**C2/112**  
**Prescriptions techniques**  
**applicables aux installations raccordées**  
**au réseau de distribution haute tension**

**FAQ - Frequently Asked Questions**

pour l'édition 25.03.2015  
plus les amendements 10.10.2023

(FAQ édition 2 : 02.2025)

#### 8.2.2 TABLEAUX REGLEMENT (UE) N° 548/2014 SUR L'ECO-CONCEPTION DES TRANSFORMATEURS

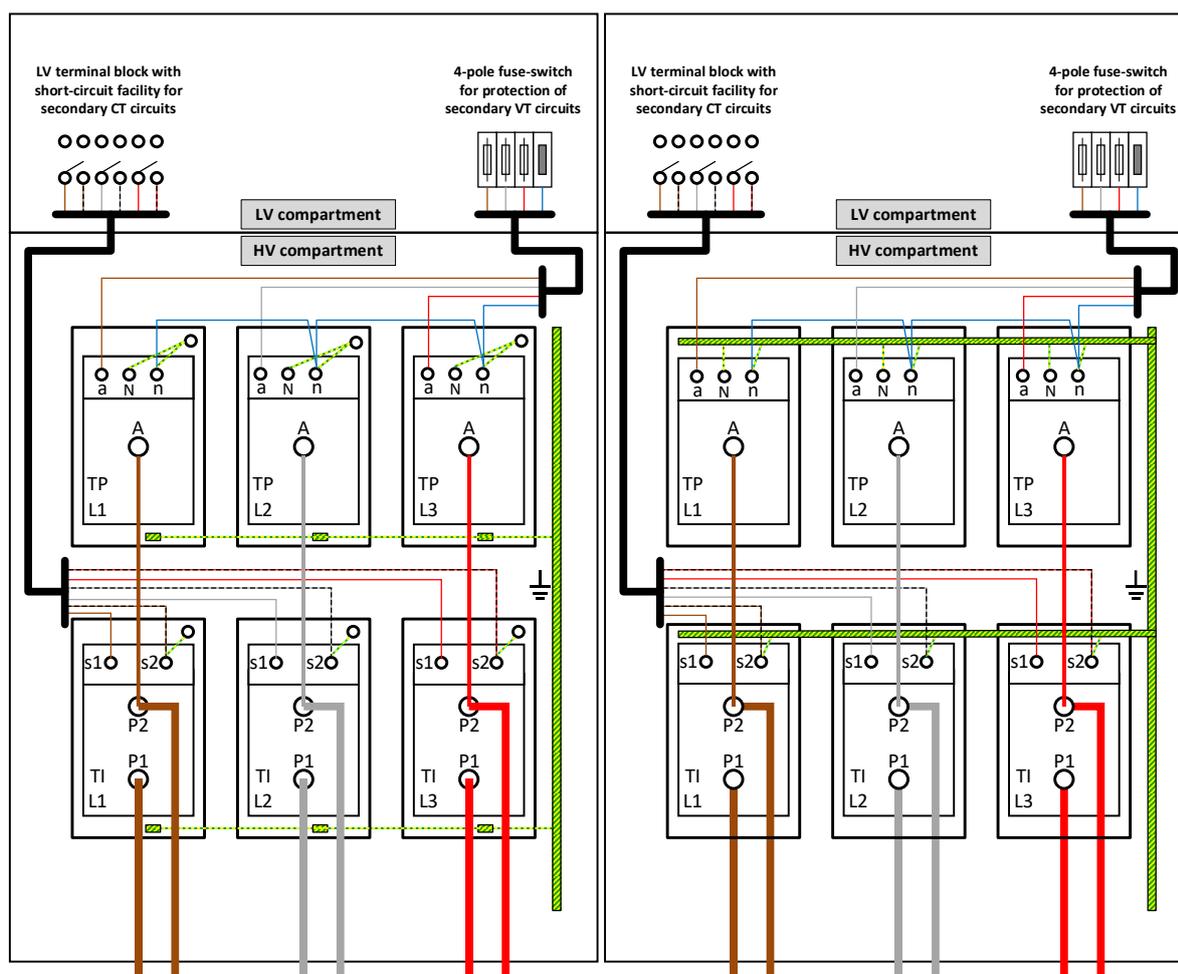
À partir du 1er juillet 2021, la phase 2 entre en vigueur; toutefois, un transformateur acheté plus tôt (Tier 1) peut encore être installé sans problème. La date du 1er juillet 2021 concerne la production de transformateurs: à partir de cette date, le fabricant ne pourra produire que des transformateurs de Tier 2.

Tous les transformateurs Tier 1 fabriqués et testés avant cette date peuvent encore être installés, entretenus et réparés.

#### 10.2.2 MESURE DIRECTEMENT SUR LES BORNES BT DU TRANSFORMATEUR

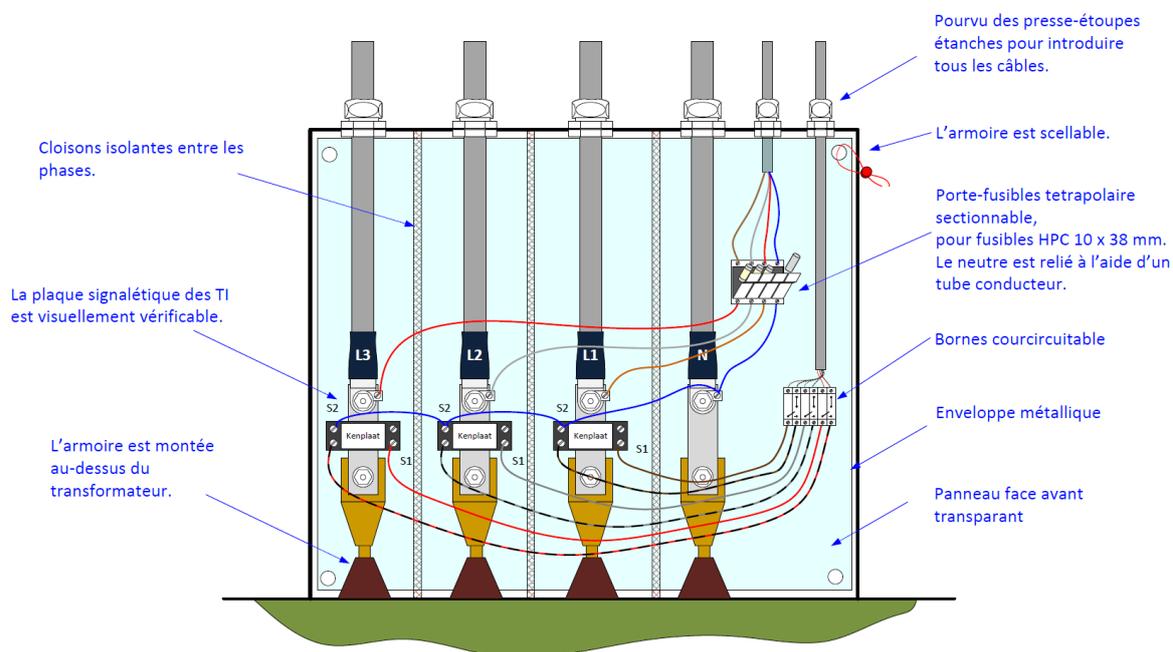
Correction de la figure dans la section 10.2.2. Le code couleur utilisé pour les phases dans la figure ne correspond pas au code couleur indiqué dans le texte :

*Par analogie au schéma du §9.3.2 relatif à la FU de mesure, les couleurs des fils des circuits de courant, respectivement s1/s2 ; sont comme suit:*

- **le brun/brun noir pour la phase L1 ;**
- **le gris/gris noir pour la phase L2 ;**
- **le rouge/rouge noir pour la phase L3.**

Les couleurs des fils des circuits de tension sont comme suit:

- le brun pour la phase L1 ;
- le gris pour la phase L2 ;
- le rouge pour la phase L3 ;
- le bleu pour le Neutre

Vous trouverez ci-dessous la figure modifiée :

#### 10.4.3 LE CONTRÔLE DES CIRCUITS DE MESURE DE COURANT

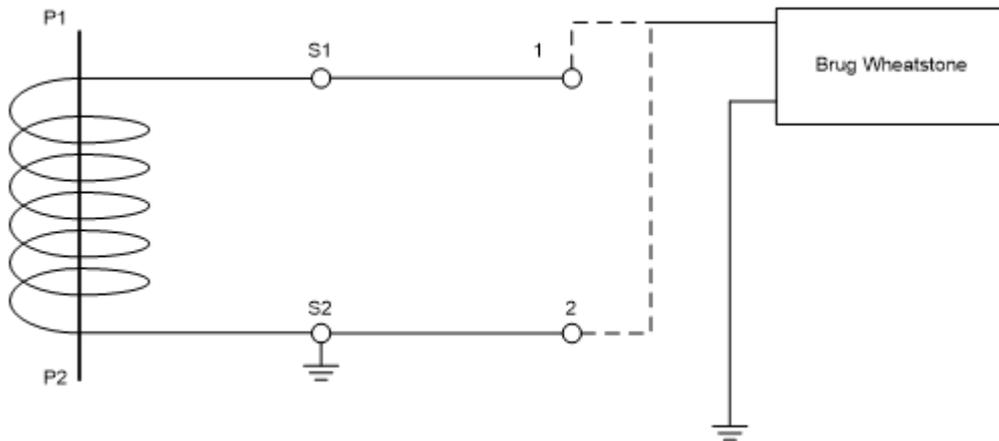
La figure du §10.4.3 est incomplète et doit être modifiée comme suit :

L'intention est d'utiliser le pont de Wheatstone pour déterminer si la borne secondaire "s2" et non "s1" est effectivement reliée à la terre.
